ИНФОРМАЦИОННЫЙ БЮЛЛЕТЕНЬ

Тема: Конструктивные изменения привода вентилятора 236HE-1308011, 238HE-1308011, 238HE-1308011, 238K-1308011, 238V-1308011, 7511.1308011, 236HD-1308011

Тема/проблема: Конструктивное изменение привода вентилятора

Рисунок 1 Привод вентилятора до изменения (на двигателе)

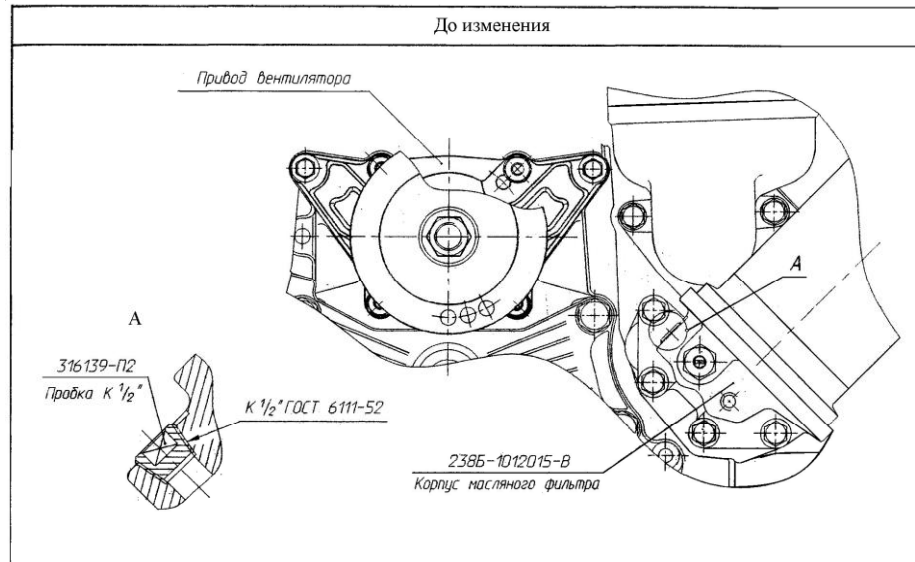
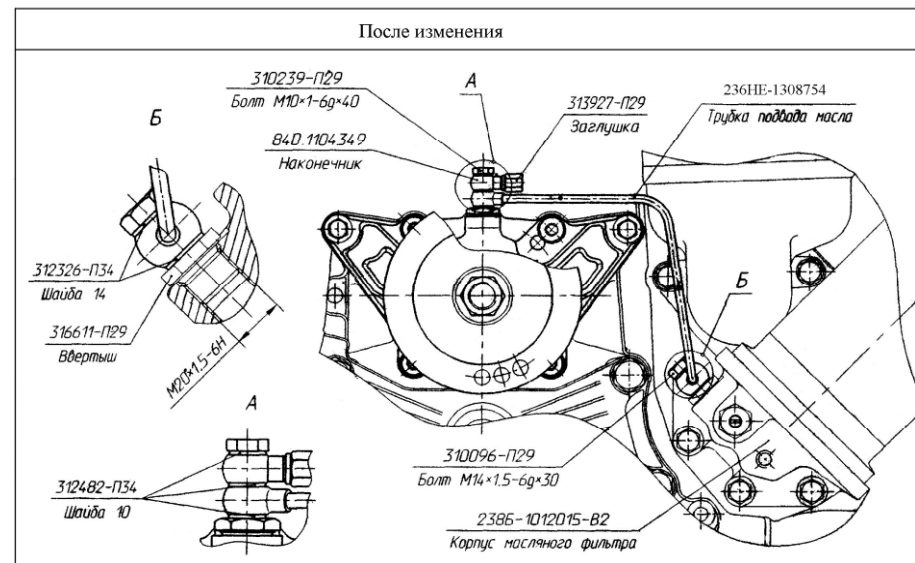
Начиная с апреля 2008 г. на ОАО «Автодизель» на двигатели ЯМЗ-236М2 и ЯМЗ-238М2 всех модификаций и комплектаций кроме ЯМЗ-238АК, ЯМЗ-238АК-4, -5, ЯМЗ-236ДК-2, -5, -9, ЯМЗ-238ДК-1, -2, ЯМЗ-236Н-3, ЯМЗ-236Б-4 и двигателей, на которые устанавливается привод с муфтой включения вентилятора, устанавливается привод вентилятора с централизованным подводом смазки. Отличительными особенностями являются: корпус привода, распорная втулка, наличие дополнительных деталей: свертыша и шайбы. Комплектация двигателей измененными приводами производится с установкой дополнительных деталей: трубки подвода масла, болтов крепления трубки, медных шайб, наконечника и заглушки. (см. рис. 1 и рис. 2)

В запасные части привода без централизованной смазки не поставляются и взаимозаменяемость их с измененными приводами не сохранена. Для ее обеспечения предусмотрена поставка в запасные части комплекта, состоящего из привода и дополнительных деталей:

Составные части привода вентилятора, подвергшиеся изменению или примененные вновь:
